ELABORATION DU PLAN LOCAL D'URBANISME INTERCOMMUNAL  
DE LA COMMUNAUTE DE COMMUNES DU HAUT-BEARN  
*Août 2025*

## ANALYSE SYNTHETIQUE DES AVIS DES COMMUNES

## **AVIS COMMUNES : synthèse**

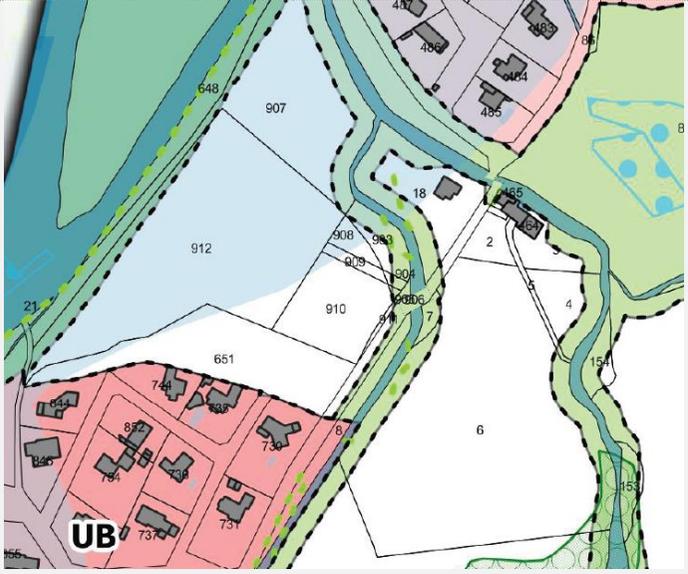
| Remarques émises   | Commentaires de la Communauté de communes  |
|--|--|
| <p>Parcelle AC102 : cette parcelle est classée en zone 1AUe du PLU communal actuel. Une partie a déjà fait l'objet d'une construction d'un établissement à vocation sociale (porté par l'association ADIAPH). Un chemin d'accès a été acquis par la municipalité afin de desservir la zone qui fait l'objet d'un Projet Urbain Partenarial (PUP), lequel est géré sous maîtrise d'ouvrage déléguée à la Communauté de Communes du Haut Béarn (CCHB). Ce secteur revêt d'abord un intérêt communal au regard des investissements déjà réalisés par la commune et la CCHB mettant en valeur le potentiel de cette zone. Ensuite, considérant la vocation définie de ce terrain susceptible de recevoir l'installation d'autres constructions à usage collectif, social, socio-médical, l'enjeu dépasse le simple cadre communal. Il doit être largement considéré sur le plan intercommunal.</p> | <p>Le PLUi a été fortement contraint par une limitation des espaces en consommation d'espace, ce qui a conduit au zonage du PLUi arrêté. L'Etat, la Chambre d'agriculture, la CDPENAF et la CDNPS soulignent d'ailleurs dans leurs avis cet aspect des choses, tout en rappelant que le territoire a beaucoup consommé depuis 2021.</p> <p>Par ailleurs, les dents creuses sur la commune sont nombreuses et permettent d'atteindre les objectifs de logement du PLUi pour la commune.</p> |
| <p>Parcelle AE1 08 : cette parcelle est classée en zone 2AU au PLU communal actuel susceptible d'accueillir des habitations ; elle dispose déjà d'un accès direct sur la RD6.</p>  | <p>Le PLUi a été fortement contraint par une limitation des espaces en consommation d'espace, ce qui a conduit au zonage du PLUi arrêté. L'Etat, la Chambre d'agriculture, la CDPENAF et la CDNPS soulignent d'ailleurs dans leurs avis cet aspect des choses, tout en rappelant que le territoire a beaucoup consommé depuis 2021.</p> <p>Par ailleurs, les dents creuses sur la commune sont nombreuses et permettent d'atteindre les objectifs du PLUi.</p>                             |

| Remarques émises  | Commentaires de la Communauté de communes   |
|---|---|
| <b>OAP A</b>  |   |

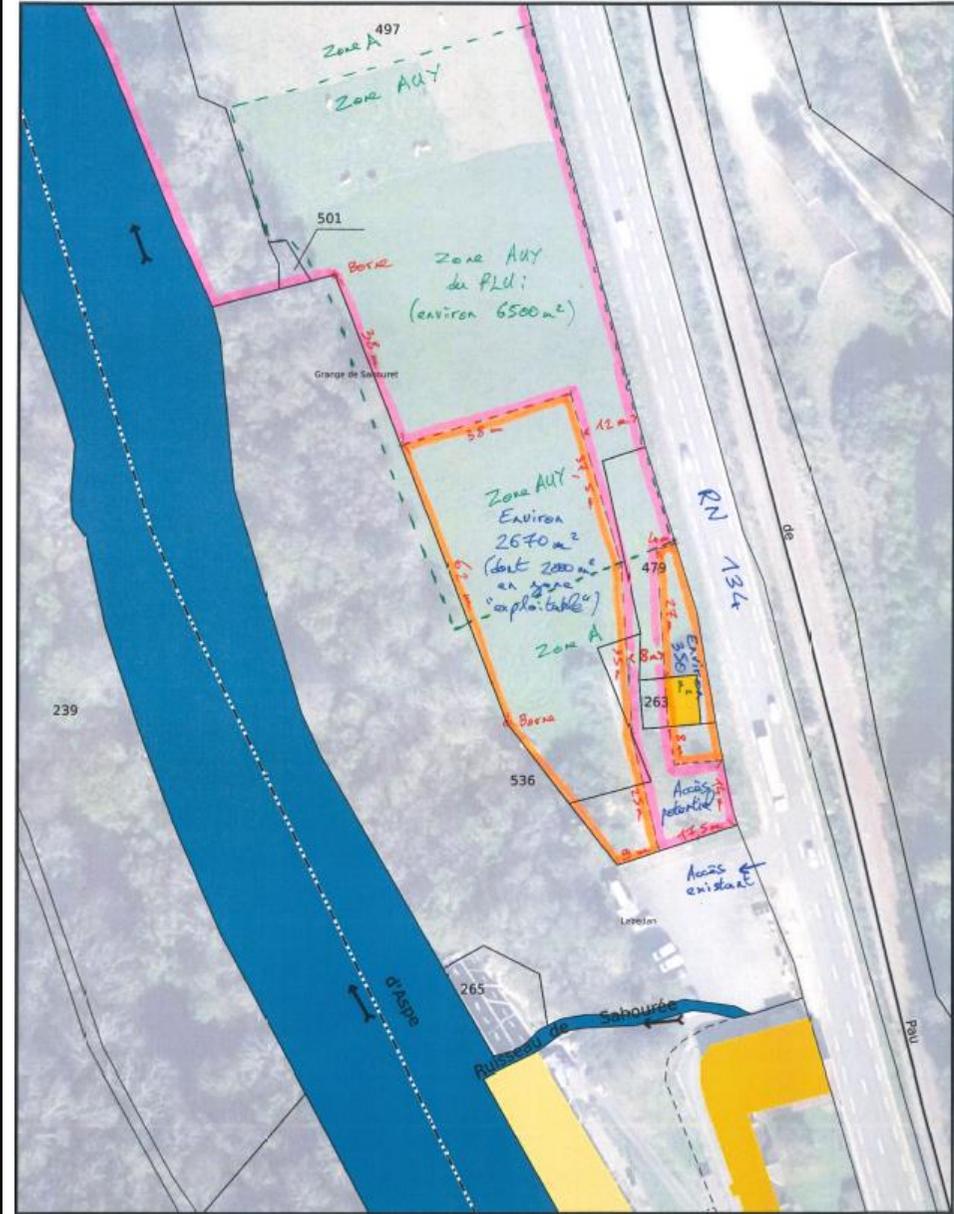
| Remarques émises  | Commentaires de la Communauté de communes   |
|---|---|
| A redessiner selon le plan :  |   |
| <p><b>Orin – Secteur A</b><br/>0,6 ha – 8 logements/ha, soit 5 logements</p> <p>4 logements</p> <p>1 logement</p> <p>Accès à créer vers salle communale</p> <p>Voie à créer avec chemin piéton</p> <p>Route de Grange</p> <p>Envoyé en préfecture le 17/06/2025<br/>Reçu en préfecture le 17/06/2025<br/>Publié le 17/06/2025<br/>ID : 064-216404268-20250612-2025_06_12_1_DE</p> <p>Envoyé en préfecture le 17/06/2025<br/>Reçu en préfecture le 17/06/2025<br/>Publié le 17/06/2025<br/>ID : 064-216404268-20250612-2025_06_12_1_DE</p> | <p>Cette modification pourra être envisagée.</p>  |
